Saksframlegg

Saksnr.	Utval	Møtedato
150/22	Utval for areal, plan og miljø	07.12.2022

**1 ghs - Offentleg ettersyn & høyring - Detaljreguleringsplan for Sauvågen næring og småbåthamn, gbnr. 203/46 mfl. PlanID 46312022003
KOMMUNEDIREKTØREN SITT FRAMLEGG TIL VEDTAK:**

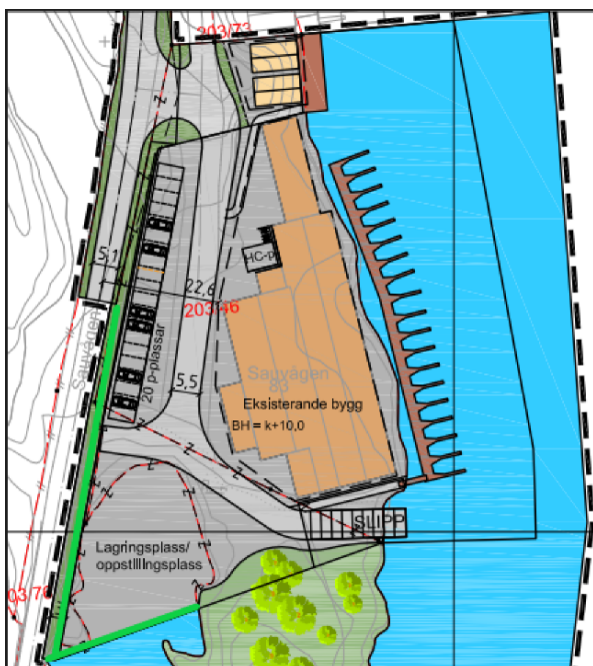
Kommunedelplanen punkt 3.1.5 b) set krav til at det skal etablerast vegetasjonsskjerm (buffer) mot tilgrensande område eller område med innsyn til næringsområdet. Dette er ikkje følgt opp i plan, der forslagsstillar har lagt følgjande vurdering til grunn:

Kommunedirektøren er berre delvis eining i forslagsstillar sin vurdering på dette punkt. Mot tilgrensande naust i nord, mot kaifront og småbåtanlegg i aust, og mot neset i sør vil ikkje ein vegetasjonsskjerm ha nokre funksjon, men frå bileta under ser ein at ei vegetasjonsskjerm sett frå vest ved vegen vil ha dempa innsynet mot næringsområde. Planting av tre og buskar her gjer at ein slipp å sjå containerar og utstyr stå oppstilt langs vegen når ein køyre inn mot område.

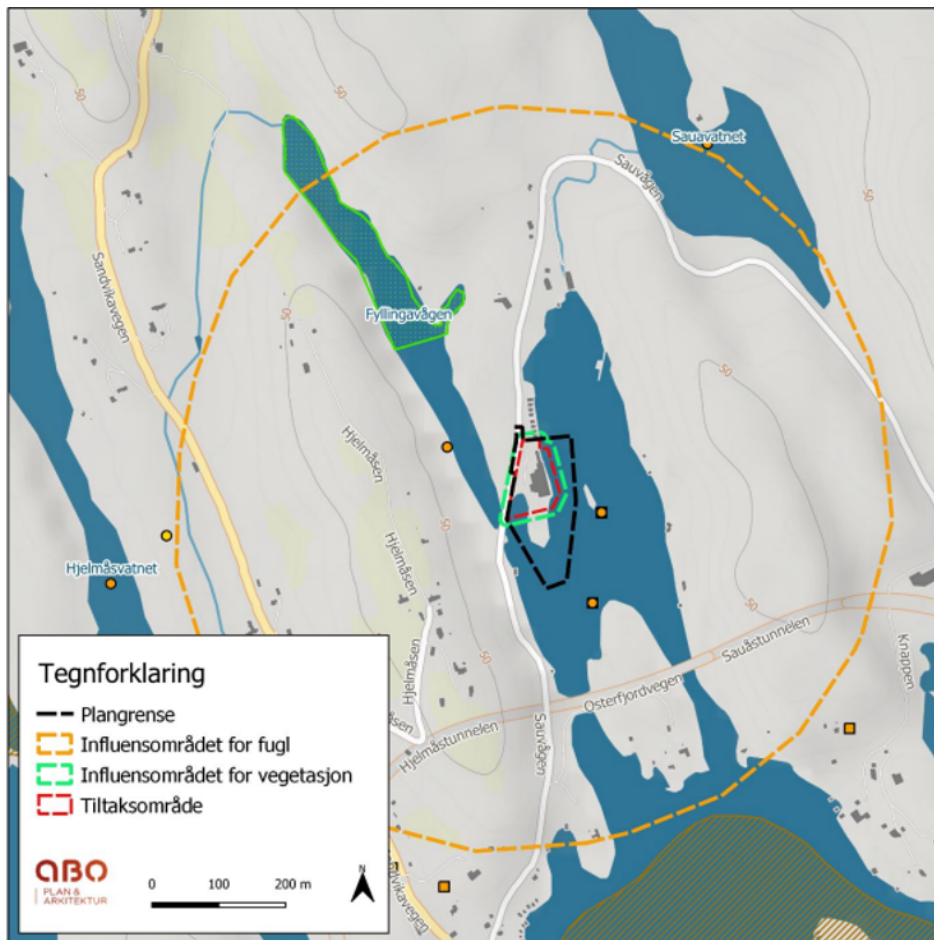
Kommunedirektøren vurderer at det må settast krav i føresegna at det etablerast ein vegetasjonsskjerm med planting av stadeigne buskar og trær langs fyllingskant og langs vegen for å redusere innsynet til næringsområde. Vilkåret går fram av framlegg til vedtak. I illustrasjonsplanen under er det teikna inn grønne liner for kor det må plantast tre og buskar.

- 1. Det må utformast føresegn som sikra at det opparbeidast vegetasjonsskjerm i tråd med KDP krav 3.1.5 b), der det plantast stadeigne buskar og trær langs front fylling og langs kommunal veg for å dempa innsyn mot næringsområde. Tiltaket må og teiknast inn i illustrasjonsplan.».*
